DETERMINAZIONE DEL DIRIGENTE SERVIZIO VIA/VINCA 7 agosto 2025, n. 359

**[ID VIP 13683] - Parco eolico denominato "CASALVECCHIO", costituito da 9 aerogeneratori di potenza unitaria pari a 6 MW, per una potenza complessiva di 54 MW, da realizzarsi nel Comune di Casalvecchio di Puglia (FG), con opere di connessione alla RTN ricadenti anche nel Comune di Torremaggiore (FG).**

**Proponente: NCD - DIVISIONE EOLICA S.R.L.**

Relazione tecnica a supporto dell'istruttoria sul progetto  
**ID\_VIP 13683**

Figura 2 – Interferenza degli aerogeneratori con area buffer della Rete Tratturi

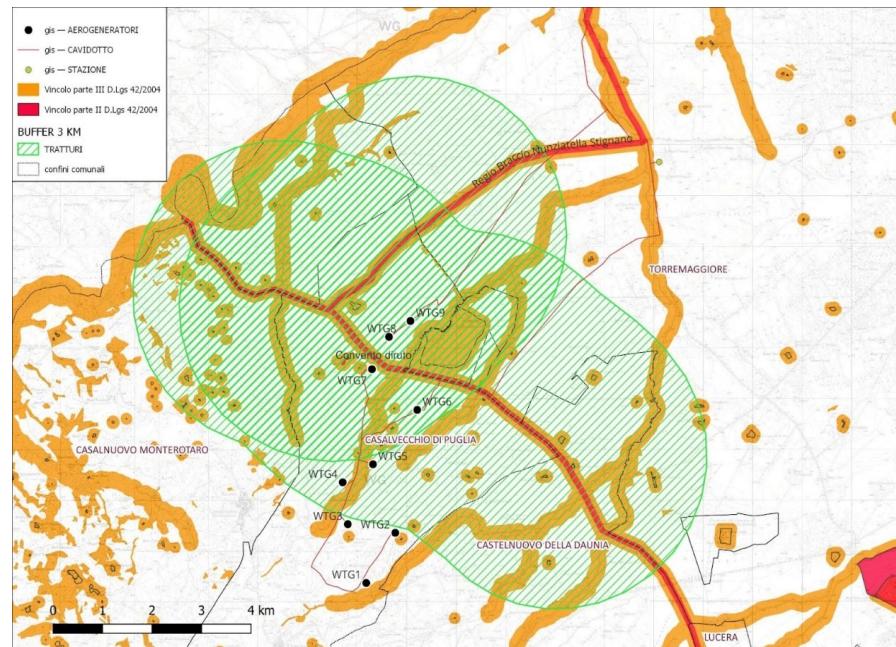
Gli aerogeneratori **WTG04, WTG05, WTG06, WTG07, WTG08, WTG09** interferiscono con l'area buffer di 3 km della Rete dei Tratturi.

Figura 3 – Interferenza degli aerogeneratori con il buffer di 3 km del bene tutelato dalla parte II del D.lgs. 42/2004

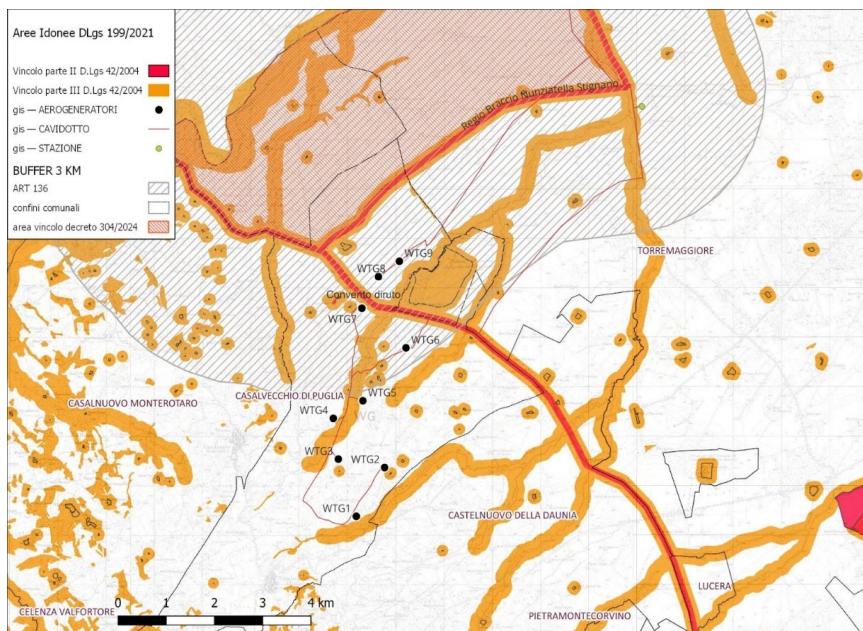
Gli aerogeneratori **WTG06**, **WTG07**, **WTG08**, **WTG09** interferiscono con area buffer dell'area denominata **"TIATI - TEANUM APULUM - CIVITATE E BASSA VALLE DEL FORTORE"**, dichiarata **di notevole interesse pubblico** ai sensi dell'art. 136, comma 1, lettere c) e d), dell'art. 138, comma 3, dell'art. 139, comma 1 e dell'art. 141, comma 1 del D.lgs. n. 42/2004, con Decreto del Ministero della Cultura del 13 novembre 2024

Figura 4 – Interferenza degli aerogeneratori con beni tutelati dalla Parte II del D.lgs. 42/2004

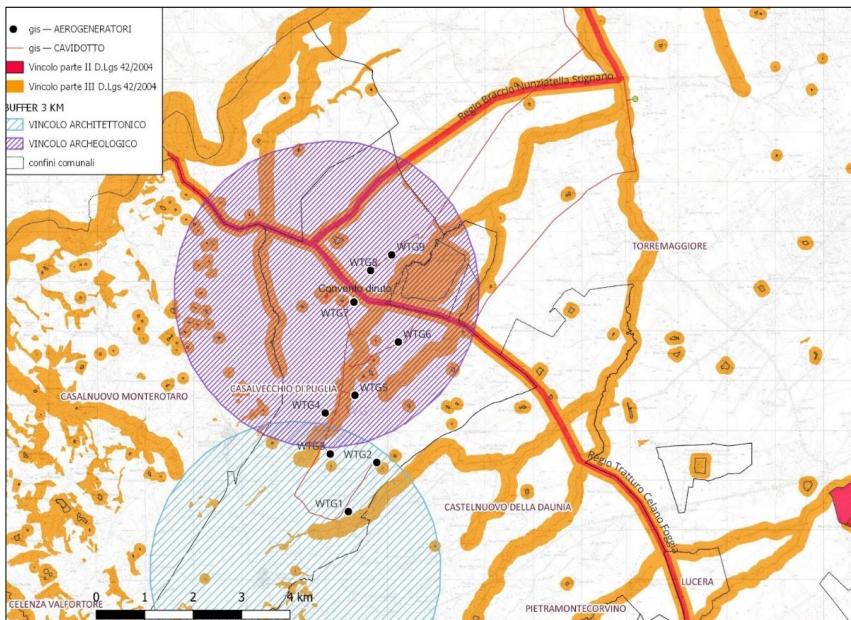
Gli aerogeneratori **WTG01**, **WTG02** e **WTG03**, interferiscono con area buffer del bene **Torre dei Briganti**, con vincolo architettonico diretto e gli aerogeneratori **WTG04**, **WTG05**, **WTG06**, **WTG07**, **WTG08** e **WTG09** interferiscono con l'area buffer di un bene con vincolo diretto archeologico.

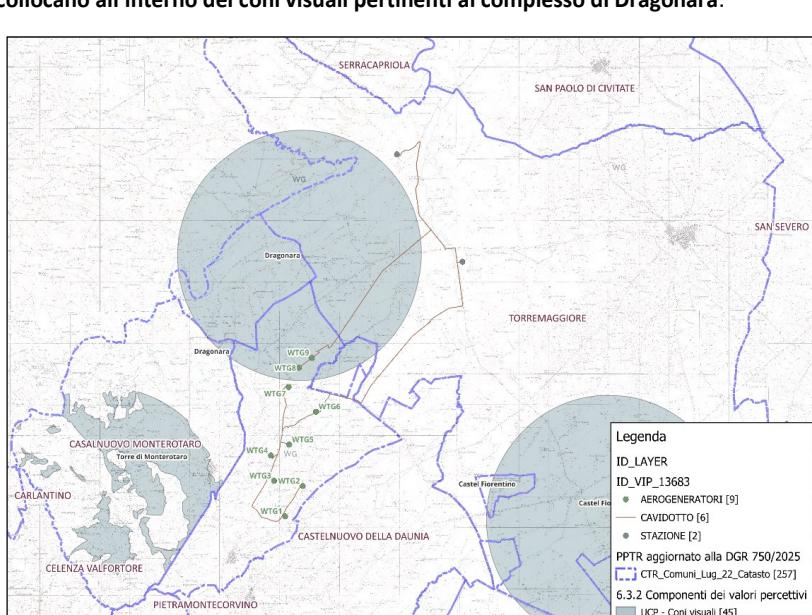
L'analisi cartografica del PPTR, aggiornato alla DGR n. 750/2025, evidenzia che gli aerogeneratori **WTG 08 e WTG 09** si collocano all'interno dei coni visuali pertinenti al complesso di Dragonara.

Figura 7 – Stralcio Aree Non Idonee FER DGR 2122

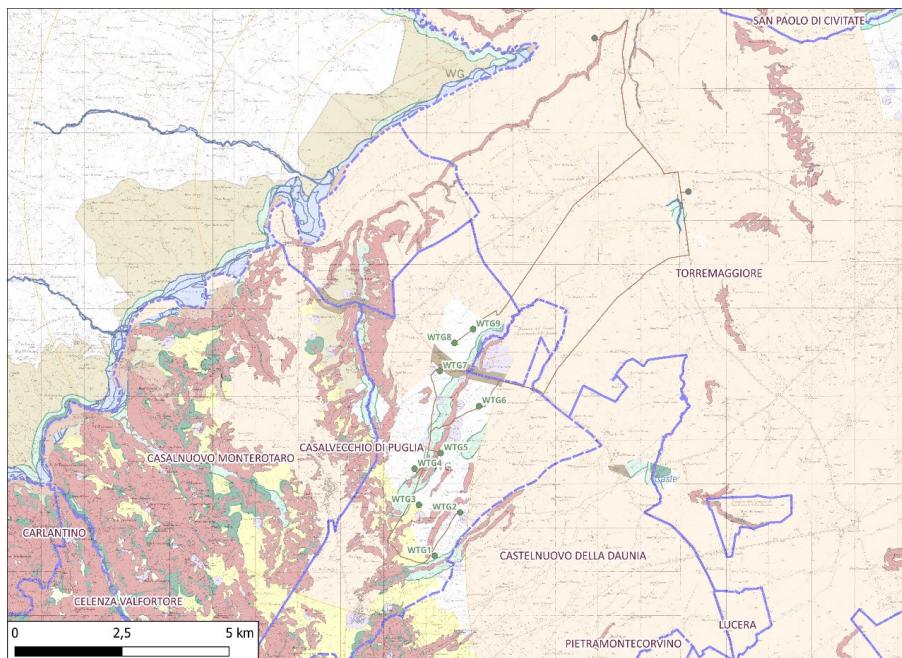
L'area individuata per l'impianto proposto, pertanto, rientra tra quelle considerate non idonee come stabilito dal regolamento regionale n. 24 del 2010.

Figura 8 – Evidenza degli impianti all'interno del buffer (SIA \_ Valutazione impatti cumulativi)

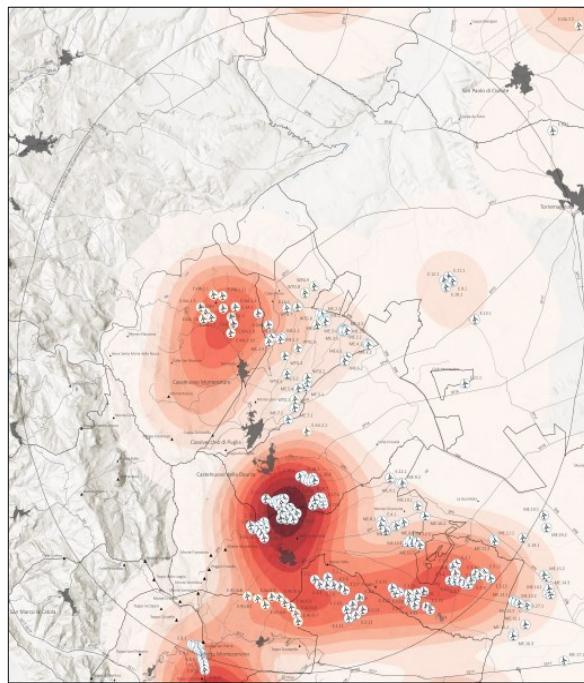
**Requisito: 50 x 249,5 m = 12,475 Km**  
**Il requisito non è soddisfatto.**
- Nel buffer di 12,475 Km sono stati rilevati n. 30 impianti eolici con potenza superiore a 1 MW esistenti, n. 19 impianti di minieolico con potenza inferiore a 1 MW esistenti, n. 6 impianti eolici con potenza superiore a 1 MW autorizzati ma non realizzati, n. 7 impianti eolici con potenza superiore a 1 MW con valutazione di impatto ambientale chiusa positivamente. (SIA – RELAZIONE GENERALE)
